詳細設計段階における対応状況（竜巻防護ネット）

2021年2月12日
02-他-F-17-0003_改

設置許可段階	詳細設計段階	備考
<p>まとめ資料からの設計進捗点の抽出</p> <p>(記載について)</p> <ul style="list-style-type: none">・ 設置許可段階（まとめ資料）から設計進捗があった内容を抽出し、詳細設計段階における対応と対比した。・ 抽出結果を踏まえ、以下の3点に分類し備考欄に記載した。<ul style="list-style-type: none">①海水ポンプ室の側壁及び隔壁の補強計画を踏まえた竜巻防護ネットの配置設計進捗 【例】フレーム基数の変更（5基⇒4基） 大梁の支持位置変更（プラケット廃止）②設置許可段階での説明事項を踏まえた耐震及び強度計算方針の設定並びに方針に基づく設計進捗 【例】構造強度評価フロー図の設定 ゴム支承に係る特性試験を踏まえた剛性の設定③記載適正化（内容に変更なし）	<p>詳細設計段階における対応</p>

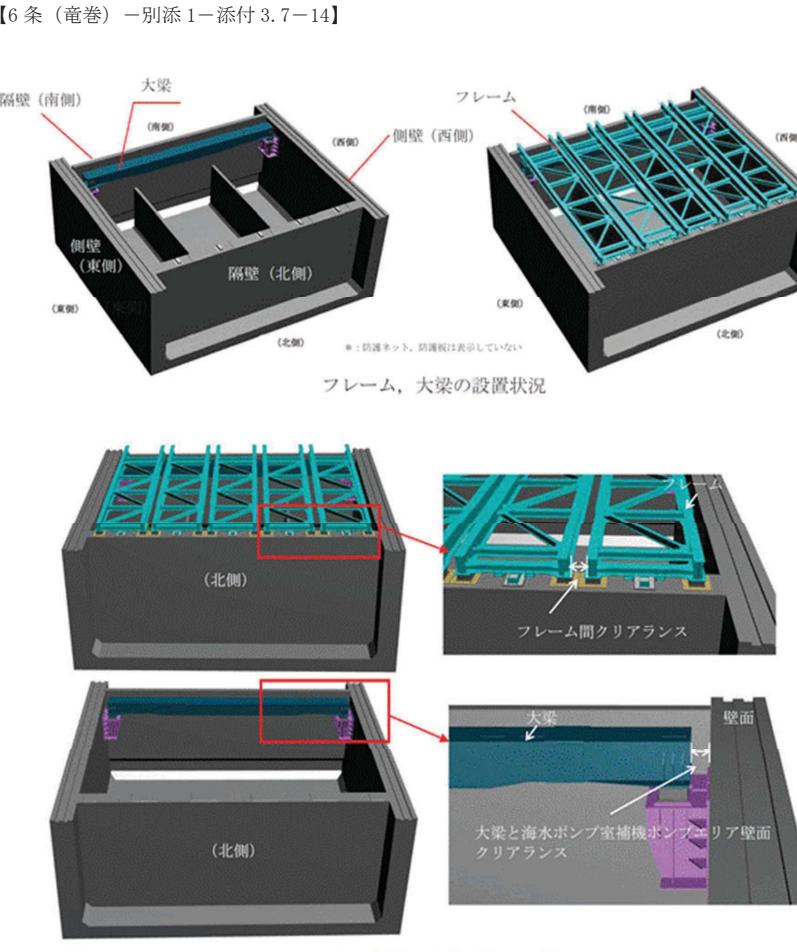
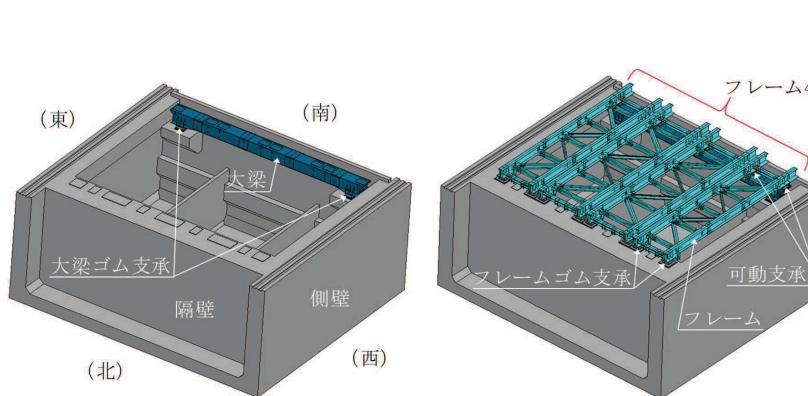
設置許可段階	詳細設計段階	備考																																																																															
<p>【6条（竜巻）－別添1－添付3.7-4】</p> <p>表1 竜巻防護ネットの仕様</p> <table border="1"> <tbody> <tr> <td>総質量</td><td colspan="2">約 500ton</td></tr> <tr> <td>全体形状</td><td colspan="2">約 29m（東西方向）×約 24m（南北方向） 高さ 約 1m</td></tr> <tr> <td rowspan="3">ネット（金網部）</td><td>構成</td><td>主ネット×2枚+補助ネット×1枚</td></tr> <tr> <td>寸法</td><td>線径：φ4mm 目合い寸法：主ネット 50mm, 補助ネット 40mm</td></tr> <tr> <td>主要材料</td><td>硬鋼線材、亜鉛めつき鋼線</td></tr> <tr> <td rowspan="3">フレーム</td><td>数量</td><td>5組</td></tr> <tr> <td>寸法</td><td>長さ×幅×高さ：約 23m×4.3m×1m</td></tr> <tr> <td>主要材料</td><td>SM490A, SM400A, SS400</td></tr> <tr> <td rowspan="2">大梁</td><td>寸法</td><td>長さ×幅×高さ：約 26m×1.5m×1.5m</td></tr> <tr> <td>主要材料</td><td>SM520B, SM490A</td></tr> <tr> <td rowspan="2">ゴム支承</td><td>仕様</td><td>水平力分散型</td></tr> <tr> <td>数量</td><td>大梁用：4個（2組（2個/組）） フレーム用：10個（5組（2個/組））</td></tr> <tr> <td>可動支承</td><td>数量</td><td>フレーム用：10個（5組（2個/組））</td></tr> <tr> <td>プラケット</td><td>材料</td><td>SM490A</td></tr> <tr> <td>防護板</td><td>材料</td><td>SM400A, SS400</td></tr> <tr> <td>耐震クラス</td><td>—</td><td>C</td></tr> </tbody> </table>	総質量	約 500ton		全体形状	約 29m（東西方向）×約 24m（南北方向） 高さ 約 1m		ネット（金網部）	構成	主ネット×2枚+補助ネット×1枚	寸法	線径：φ4mm 目合い寸法：主ネット 50mm, 補助ネット 40mm	主要材料	硬鋼線材、亜鉛めつき鋼線	フレーム	数量	5組	寸法	長さ×幅×高さ：約 23m×4.3m×1m	主要材料	SM490A, SM400A, SS400	大梁	寸法	長さ×幅×高さ：約 26m×1.5m×1.5m	主要材料	SM520B, SM490A	ゴム支承	仕様	水平力分散型	数量	大梁用：4個（2組（2個/組）） フレーム用：10個（5組（2個/組））	可動支承	数量	フレーム用：10個（5組（2個/組））	プラケット	材料	SM490A	防護板	材料	SM400A, SS400	耐震クラス	—	C	<p>表2-2 竜巻防護ネット主要仕様比較</p> <table border="1"> <tbody> <tr> <td>総質量</td><td>約 358ton</td></tr> <tr> <td>全体形状</td><td>約 26m（東西方向）×約 23m（南北方向） 高さ 約 1m</td></tr> <tr> <td rowspan="3">ネット（金網部）</td><td>構成</td><td>—（変更なし）</td></tr> <tr> <td>寸法</td><td>—（変更なし）</td></tr> <tr> <td>主要材料</td><td>—（変更なし）</td></tr> <tr> <td rowspan="10">フレーム</td><td>数量</td><td>4組</td></tr> <tr> <td>寸法</td><td> 長さ×幅×高さ 主桁 : 約 23m×0.6m×1.0m 横補強材 : 約 5.4m×0.4m×0.4m 約 5.4m×0.5m×0.4m 約 4.3m×0.4m×0.4m 約 4.3m×0.5m×0.4m ブレース : 約 5.9m×0.4m×0.4m 約 5.9m×0.2m×0.4m 約 6.8m×0.4m×0.4m 約 6.8m×0.2m×0.4m </td></tr> <tr> <td>主要材料</td><td>SM490A, SM400A, SS400</td></tr> <tr> <td rowspan="2">大梁</td><td>寸法</td><td>長さ×幅×高さ： 約 25m×1.6m×1.3m</td></tr> <tr> <td>主要材料</td><td>SM490A</td></tr> <tr> <td rowspan="2">ゴム支承</td><td>仕様</td><td>—（変更なし）</td></tr> <tr> <td>数量</td><td>大梁用：4個（2組（2個/組）） フレーム用：8個（4組（2個/組））</td></tr> <tr> <td>可動支承</td><td>数量</td><td>8個（4組（2個/組））</td></tr> <tr> <td>防護板</td><td>材料</td><td>SM400A</td></tr> <tr> <td>耐震クラス</td><td>—</td><td>C (S s)</td></tr> </tbody> </table>	総質量	約 358ton	全体形状	約 26m（東西方向）×約 23m（南北方向） 高さ 約 1m	ネット（金網部）	構成	—（変更なし）	寸法	—（変更なし）	主要材料	—（変更なし）	フレーム	数量	4組	寸法	長さ×幅×高さ 主桁 : 約 23m×0.6m×1.0m 横補強材 : 約 5.4m×0.4m×0.4m 約 5.4m×0.5m×0.4m 約 4.3m×0.4m×0.4m 約 4.3m×0.5m×0.4m ブレース : 約 5.9m×0.4m×0.4m 約 5.9m×0.2m×0.4m 約 6.8m×0.4m×0.4m 約 6.8m×0.2m×0.4m	主要材料	SM490A, SM400A, SS400	大梁	寸法	長さ×幅×高さ： 約 25m×1.6m×1.3m	主要材料	SM490A	ゴム支承	仕様	—（変更なし）	数量	大梁用：4個（2組（2個/組）） フレーム用：8個（4組（2個/組））	可動支承	数量	8個（4組（2個/組））	防護板	材料	SM400A	耐震クラス	—	C (S s)	<p>分類① (フレーム基数の変更) 東西側壁補強に伴い東西方向開口幅が狭くなったことを詳細設計に反映した。</p> <p>分類② (大梁断面サイズ変更及び材料変更、防護板の材料変更) 設計進捗を踏まえ、断面サイズ及び材料を変更した。</p> <p>分類③ (記載適正化)</p>

ゴム支承	仕様	—（変更なし）																																																																														
		数量	大梁用：4個（2組（2個/組）） フレーム用：8個（4組（2個/組））																																																																														
	可動支承	数量	8個（4組（2個/組））																																																																														
	防護板	材料	SM400A																																																																														
	耐震クラス	—	C (S s)

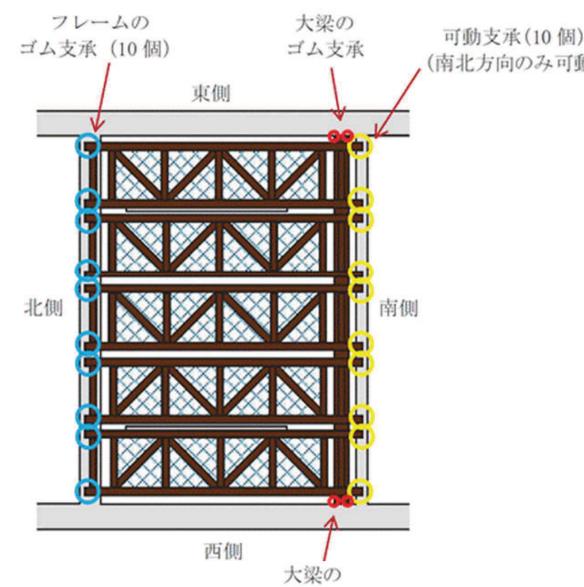
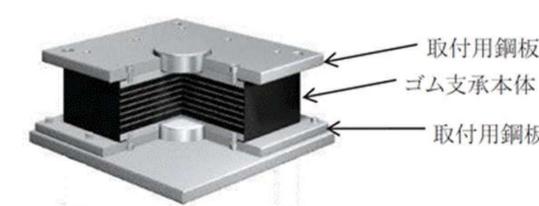
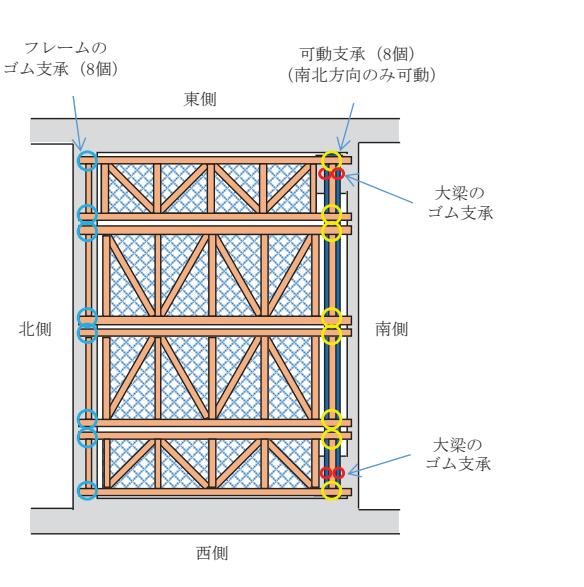
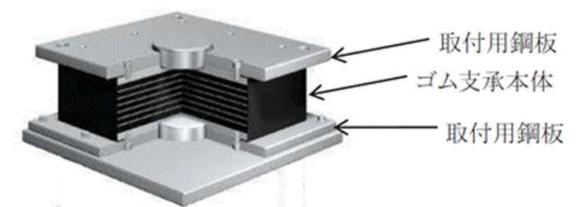
設置許可段階	詳細設計段階	備考
<p>【6条（竜巻）一別添1－添付3.7-9】</p>  <p>図7 竜巻防護ネットの構造（イメージ）</p>	 <p>支持方式模式図（A-A矢視）</p>	<p>分類① (フレーム基数の変更) 東西側壁補強に伴い東西方向開口幅が狭くなったことを詳細設計に反映した。</p>
<p>【6条（竜巻）一別添1－添付3.7-11】</p> <p>ネットを取り付けるフレームは、主桁、横補強材、プレースで構成され、主桁と横補強材で区切られるセル毎にネットを支持する。1台のフレームに対して、セルは4つとし、5台のフレームで海水ポンプ室のほぼ全域を覆う構造とする。</p>	<p>ネットを取り付けるフレームは、主桁、横補強材、プレースで構成され、主桁と横補強材で区切られるセル毎にネットを支持する。1台のフレームに対して、セルは4つとし、4台のフレームで海水ポンプ室のほぼ全域を覆う構造とする。</p>	<p>分類① (フレーム基数の変更) 東西側壁補強に伴い東西方向開口幅が狭くなったことを詳細設計に反映した。</p>
<p>【6条（竜巻）一別添1－添付3.7-13】</p> <h3>3.5.2 構造設計</h3> <p>ネット（金網部）及びフレームで発生した荷重は、海水ポンプ室補機ポンプエリアの壁面に伝達する構造とする。</p> <p>海水ポンプ室の壁面のうち、隔壁（南側）は厚さ0.6mであり、荷重に対して十分な強度を確保できない可能性があるため、十分な厚み（厚さ2m）がある側壁（東側）及び側壁（西側）にプラケットを取付け、大梁を設置することで、フレームを支持する。もう一方の指示は厚さ1.5mの隔壁（北側）にて実施する。</p> <p>以上により、十分な厚みがあり強度が確保できる北側隔壁と南側隔壁で荷重を受ける構造とする。</p>	<p>ネット（金網部）及びフレームで発生した荷重は、海水ポンプ室補機ポンプエリアの壁面に伝達する構造とする。</p> <p>海水ポンプ室の南側隔壁に大梁を設置することで、フレームに支持する。もう一方の支持の厚さ1.5mの北側隔壁にて実施する。</p> <p>以上により、十分な厚みがあり強度が確保できる北側隔壁と南側隔壁で荷重を受ける構造とする。</p>	<p>分類① (プラケットの廃止・支持壁変更) 海水ポンプ室補強計画を踏まえ、既設東西側壁にプラケットを設置し大梁を支持するとしていた構造から、補強する南側隔壁にて大梁を支持する構造とした。</p>

図 4-2 詳細設計における竜巻防護ネットの支持部材の評価フロー図

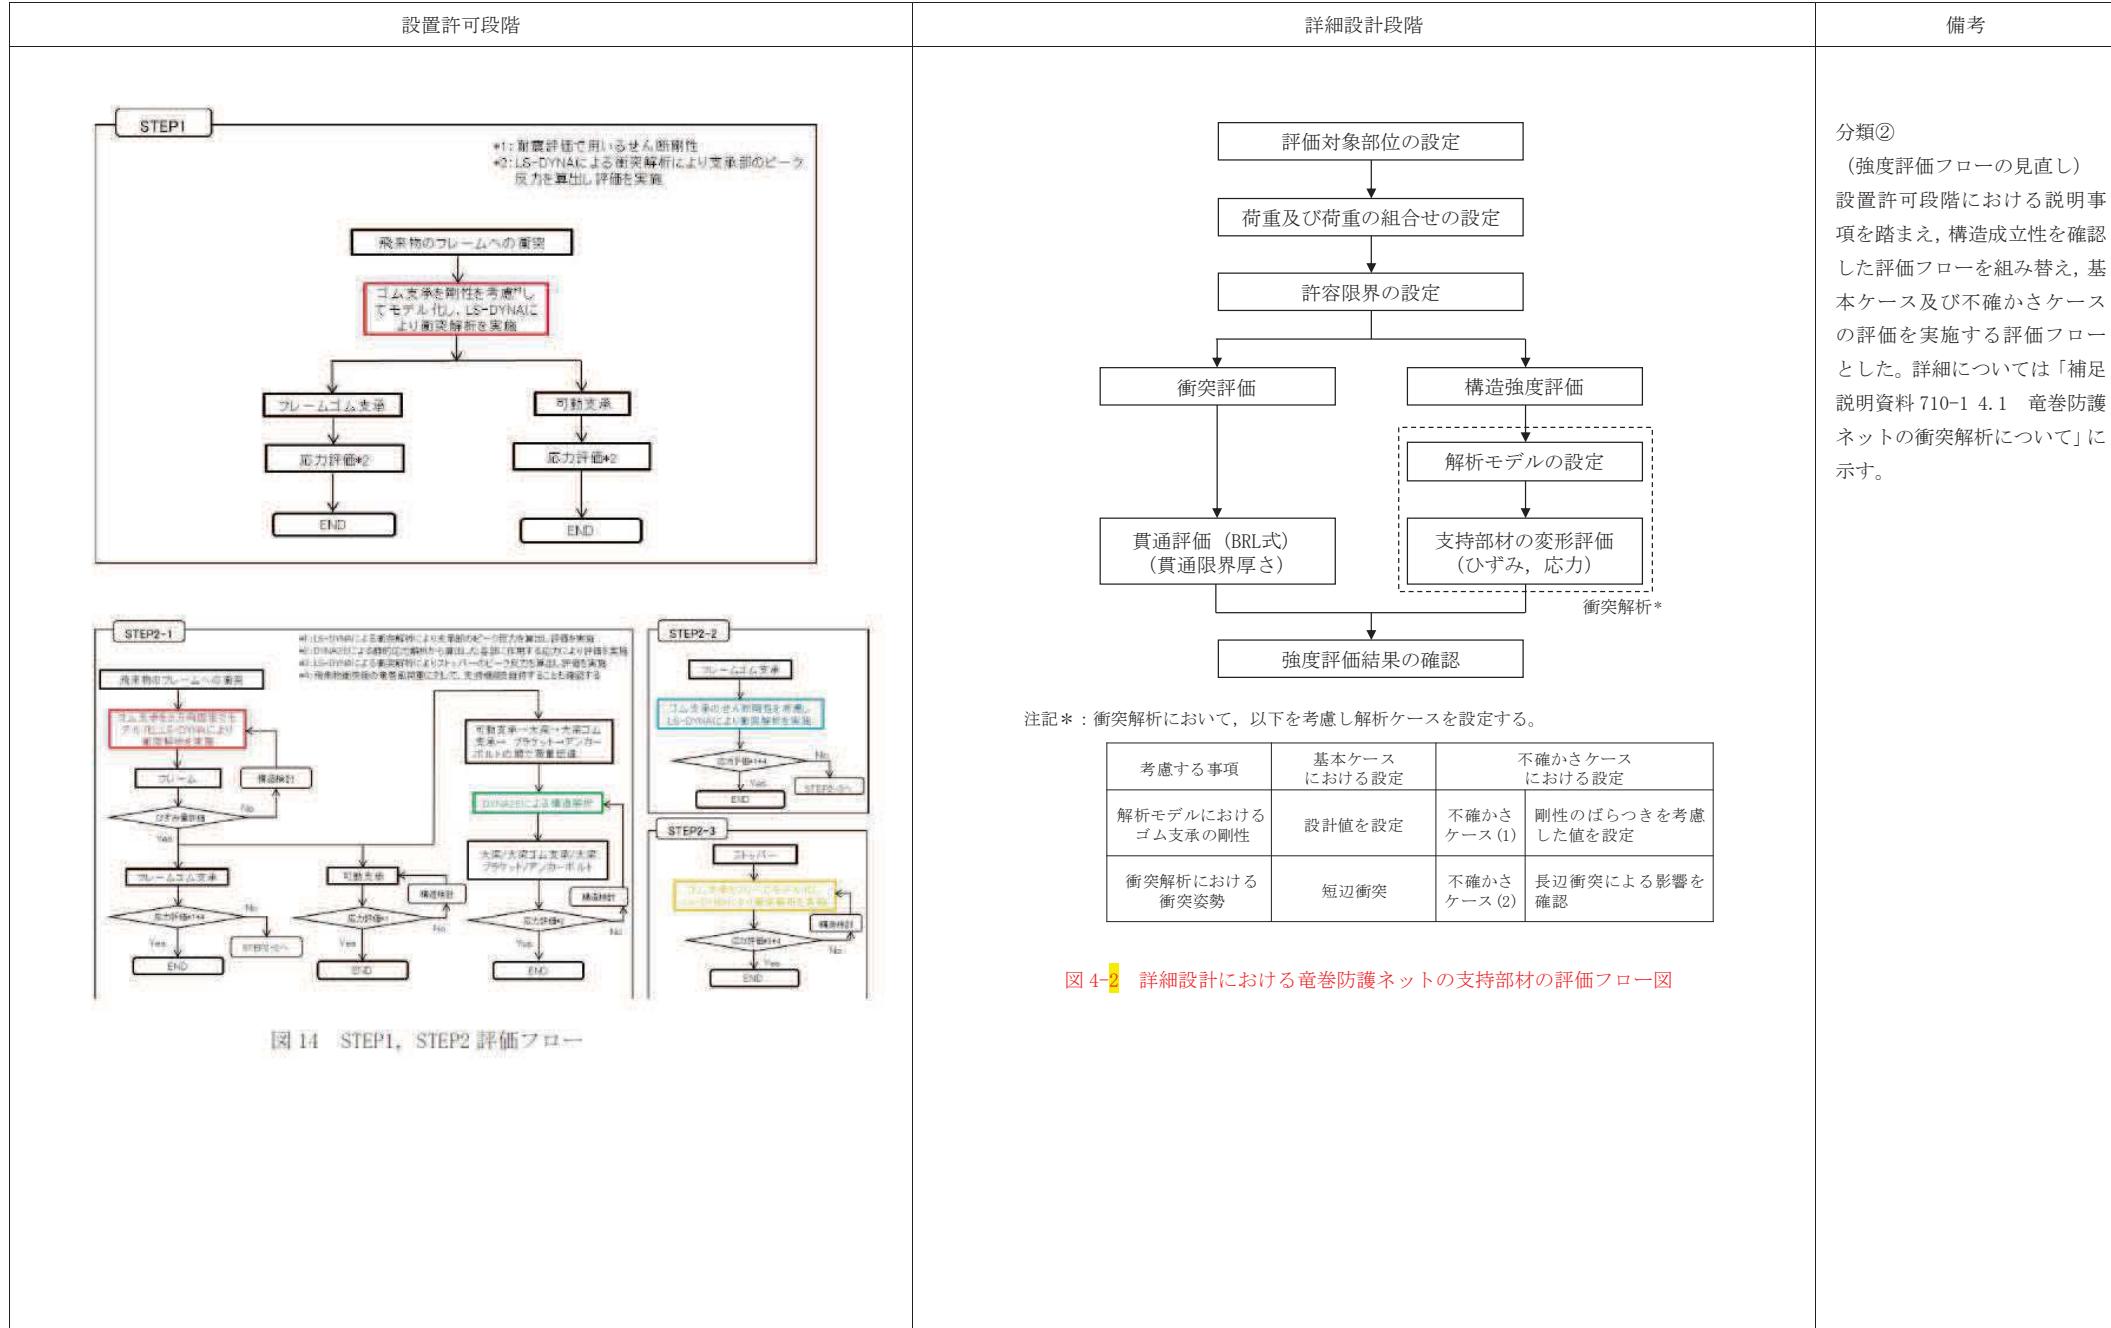
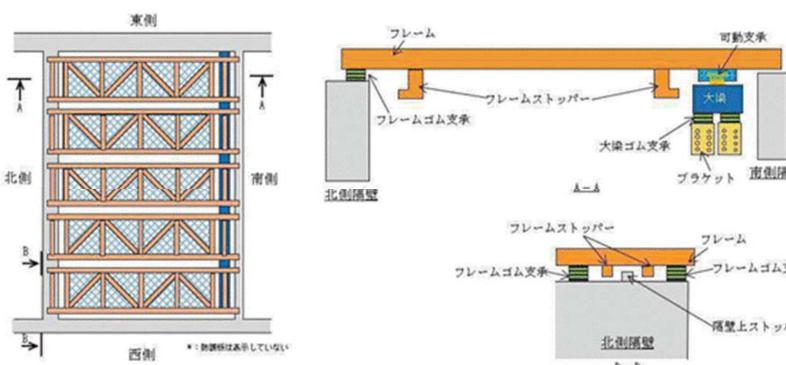
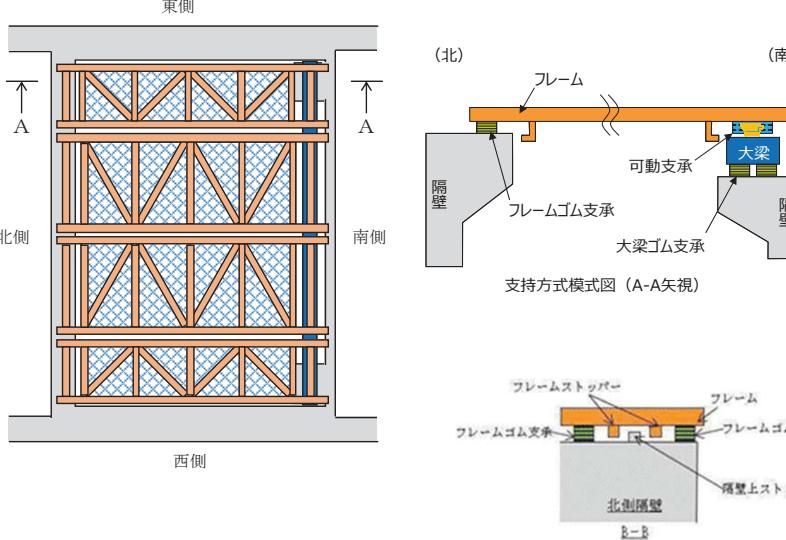
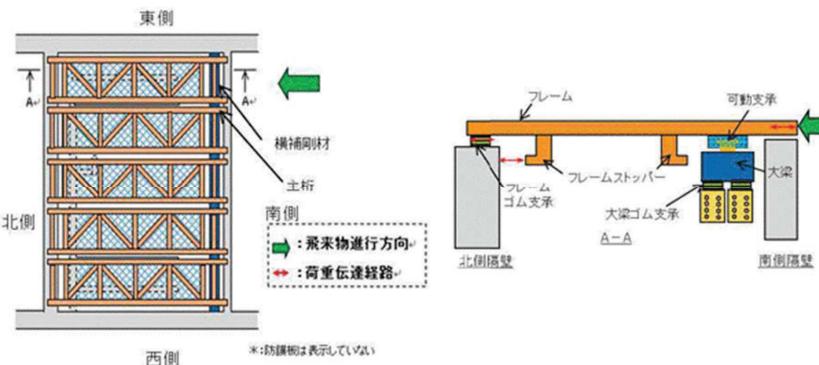
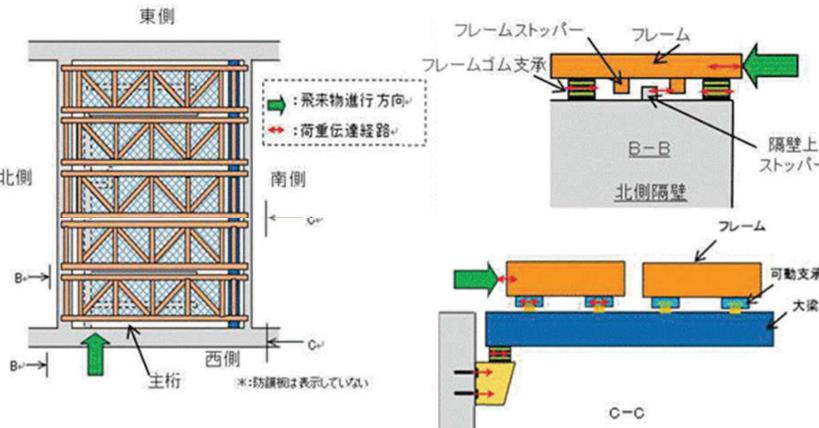
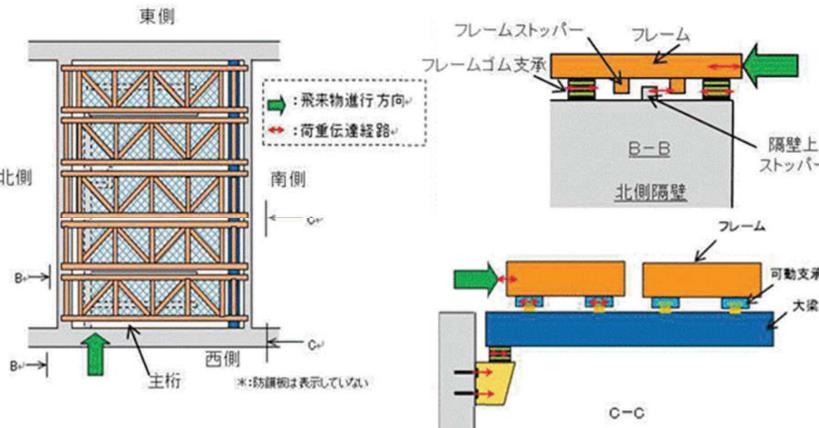
設置許可段階	詳細設計段階	備考
<p>【6条（竜巻）－別添1－添付3.7-27】</p> <p>これらの影響を踏まえて、構造成立性の見通しを確認するために、竜巻防護ネットを構成する支持部材に対し、代表的な飛来物衝突の解析評価を実施する。評価は以下の2ステップで実施する。各STEPの評価フローを図14に示す。また、支持部材の評価方法については別紙2に整理する。</p> <p>【STEP1】</p> <p>ゴム支承に支持されるフレームに飛来物が衝突した際の挙動を確認するため、ゴム支承の剛性を考慮した衝突解析を実施する。衝突解析は、フレームゴム支承による影響が最も大きくなると想定される条件（飛来物姿勢、衝突位置、飛来方向）で実施し、ゴム支承の影響を考慮した場合において、フレームゴム支承、可動支承がフレームを支持する機能を維持可能な構造強度を有することを確認する。STEP1の評価結果について別紙3に整理する。</p> <p>【STEP2】</p> <p>衝突時の竜巻防護ネットを構成する支持部材の構造成立性を確認するため、以下の評価を実施する。STEP2の評価結果については別紙4に整理する。</p> <p>STEP2-1: 竜巻防護ネットを構成する支持部材（ストッパーを除く）はゴム剛性の結合条件を3方向固定（衝撃荷重のピーク値が大きくなると推測される条件）にて衝突解析を行い、構造成立性の確認を行う。</p> <p>STEP2-2: STEP2-1はフレームゴム支承に対し非常に厳しい条件であるため、STEP2-1の条件で評価を実施した結果、許容値を満足しない場合には、詳細評価としてゴム支承のせん断剛性を考慮した解析条件にて評価を実施する。</p> <p>STEP2-3: STEP2-2のフレームゴム支承の評価結果を踏まえて、ストッパーの評価を実施する。ストッパーの評価はゴム剛性の結合条件を自由（ゴム支承による荷重の負担は期待せずストッパーに全ての荷重を伝達する条件）とし衝突解析を行い、構造成立性の確認を行う。</p>	<p>(1) 詳細設計段階における検討経緯</p> <p>「3. 設置許可段階における主な説明事項」及び海水ポンプ室の耐震補強計画を踏まえて、竜巻防護ネットの詳細設計を実施した。検討の経緯及び概要について以下に示す。</p> <ul style="list-style-type: none"> ➢ 海水ポンプ室の詳細設計における構造を、竜巻防護ネットの設計を反映した。具体的には、東西側壁上部への補強梁設置に伴い、海水ポンプ室東西方向開口幅が狭くなったりから、フレーム幅及びフレーム基数の見直しを実施することとした。また、南側隔壁補強を踏まえ、既設東西側壁にブラケットを設置し大梁を支持するとしていた構造から、補強する南側隔壁にて大梁を支持する構造とした。 ➢ 設置許可段階では保守的にゴム支承の拘束条件を3方向固定として支持部材の構造成立性を確認していたが、詳細設計段階では、ゴム支承剛性に係る特性試験を実施した上で、ゴム支承の拘束条件を3方向弹性とし、試験を踏まえた剛性のばらつきを不確かさケースとして影響確認することとした。このとき、竜巻防護ネットの機能維持の考え方として、設置許可段階では2つのフレームゴム支承のうち1つ以上の支承が構造強度上の評価方針を満足することを確認するとしていたが、詳細設計段階においては、いずれのゴム支承も許容値を超える構造強度上の評価方針を満足させる方針とした。 ➢ 可動支承についても、詳細設計段階においてはサイズアップやボルトの仕様変更等の対応を行い、許容値を満足させる方針とした。 ➢ いずれの支承部も許容値を満足させる方針としたことに伴い、構造強度評価において、ストッパーに対して竜巻防護ネットの支持機能を期待しない方針とした。 ➢ 飛来物の衝突姿勢（長辺衝突）による影響について、不確かさケースとして確認する方針とした。 <p>(4) 詳細設計段階における設計フロー</p> <p>詳細設計段階での説明事項を踏まえ、竜巻防護ネットの衝突解析において基本ケース及び不確かさケースを設定し評価を実施する。詳細設計段階における竜巻防護ネットの支持部材の評価フロー図を図4-1に示す。</p> <p>なお、詳細設計段階における説明事項に対する対応方針について、別紙5に示す。</p> <p>衝突解析の実施に当たり、現実に即したゴム支承の特性を考慮し、適切な解析モデルを設定するよう、ゴム支承の剛性の設定方針及び特性試験の実施について次章に示す。</p>	<p>分類② (強度評価フローの見直し) 設置許可段階における説明事項を踏まえ、構造成立性を確認した評価フローを組み替え、基本ケース及び不確かさケースの評価を実施する評価フローとした。詳細については「補足説明資料 710-1 4.1 竜巻防護ネットの衝突解析について」に示す。</p>

表 17 支持部材に対する構造強度上の性能目標と評価方針 (2/2)

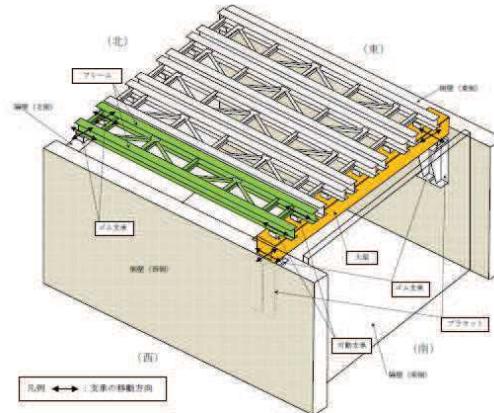
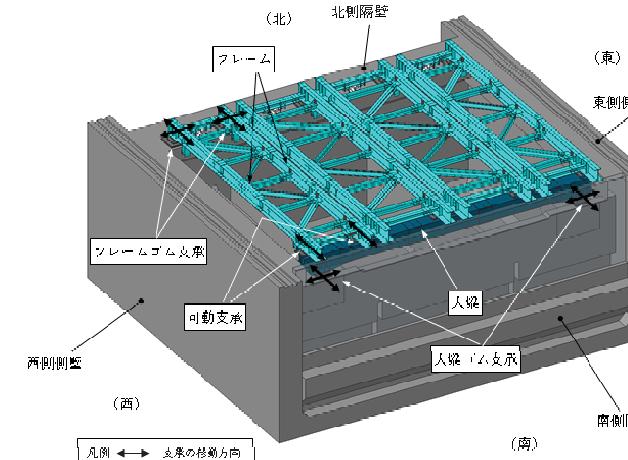
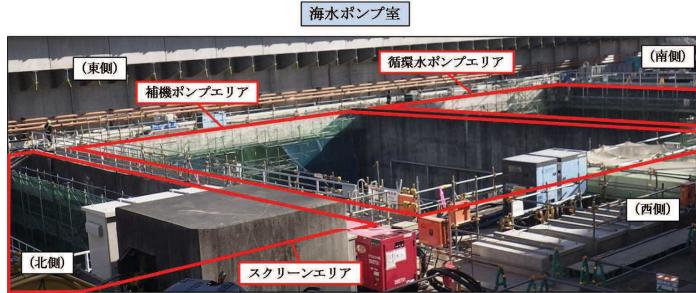
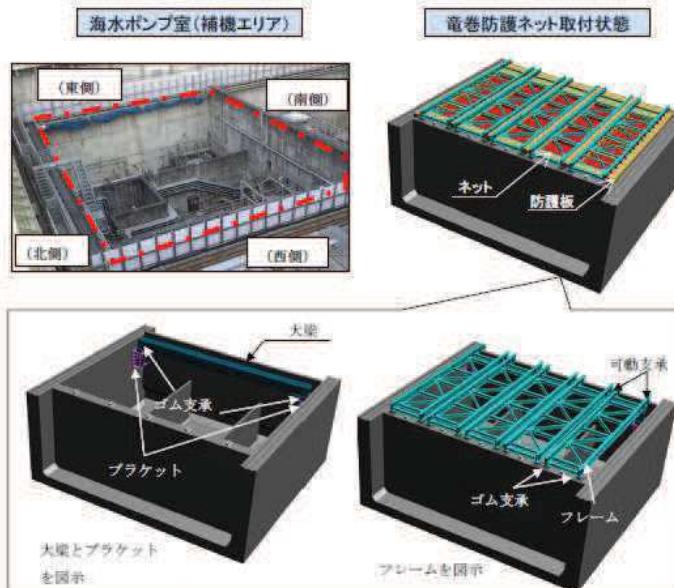
分類②

(フレームゴム支承の判定方針変更)

2つの支承のうち1つ以上の支承が構造強度上の評価方針を満足することから、いずれの支承も構造強度上の評価方針を満足することに変更。
